TÍTULO ÚNICO AMBIENTAL

Nº TUA	TUA20220927002243
REQUERENTE	Dapsun - Investimentos e Consultoria, Unipessoal Lda
Nº DE IDENTIFICAÇÃO FISCAL	515083836
ESTABELECIMENTO	Central Solar do Paiva
CÓDIGO APA	APA08143363
LOCALIZAÇÃO	Queiriga
CAE	35113 - Produção de eletricidade de origem eólica, geotérmica, solar e de origem, n e.

Declaração de Impacte Ambiental
(Anexo ao TUA)

Designação do projeto	Central Solar do Paiva e respetiva ligação à Rede Nacional de Transporte
Fase em que se encontra o projeto	Estudo Prévio
Tipologia do projeto	Anexo I, n.º 19, Anexo II, n.º 1, alínea d), n.º 3, alínea a) e alínea b) do Decreto-Lei n.º 151-B/2013, de 31 de outubro, na sua redação atual
Enquadramento no regime jurídico de AIA	Artigo 1.º n.º 3, alínea a) e alínea b), subalínea i) do Decreto-Lei n.º 151-B/2013, de 31 de outubro, na sua redação atual
Localização (concelho e freguesia)	Concelho de Vila Nova de Paiva, freguesia de Queiriga e Concelho de Viseu, freguesias de Bodiosa, Campo, Lordosa, Ribafeita, Calde, Campo, Cota e a União de freguesias de Barreiros e Cepões.
Identificação das áreas sensíveis	Monumento Nacional Anta de Casfreires/Orca Cimeira/Orca Grande do Tanque
Proponente	Dapsun – In

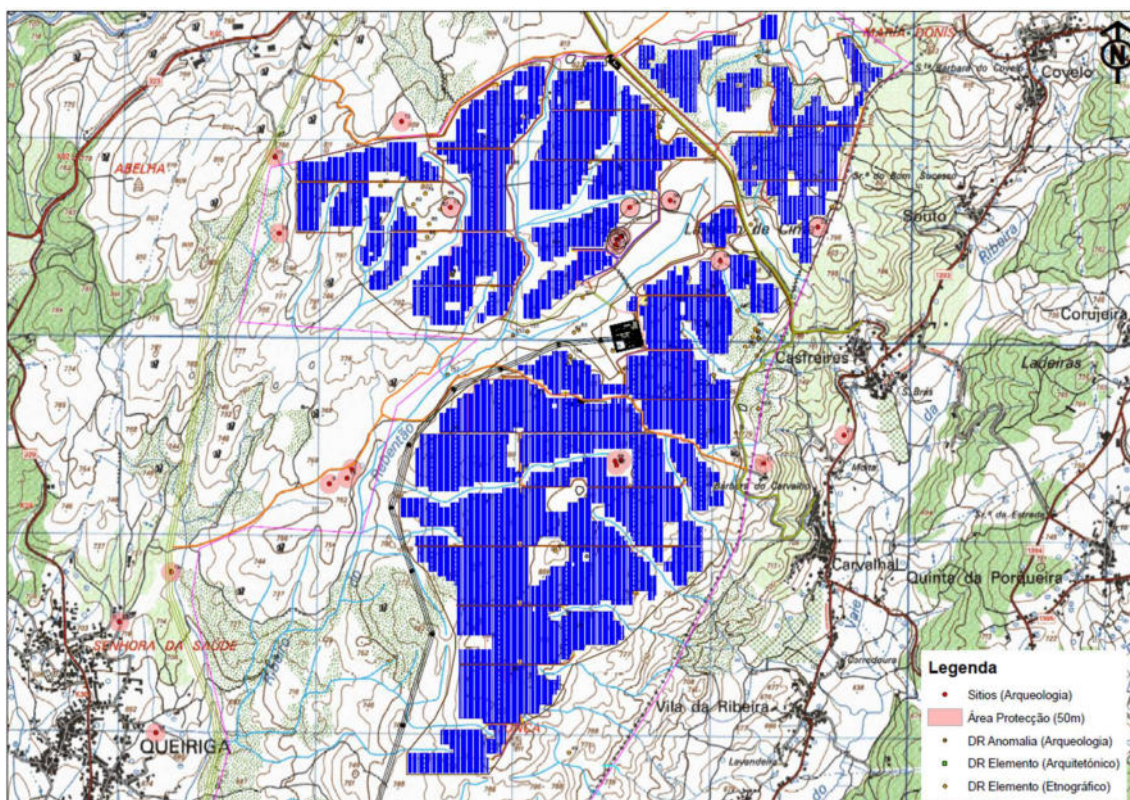
1. Desenvolver o projeto de execução da Central Solar do Paiva em conformidade com o *layout* apresentado pelo proponente no âmbito da Audiência de Interessados, conforme figura que se segue, e de acordo com as condicionantes, elementos a apresentar, medidas de minimização e de compensação que lhes sejam aplicáveis, em resultado da presente decisão.

2. Garantir um afastamento de 50 m de todas as componentes/infraestruturas do projeto para os elementos patrimoniais identificados e que vierem a ser identificados no âmbito da prospeção e avaliação arqueológica solicitada, compatível com a sua conservação no decurso da obra.
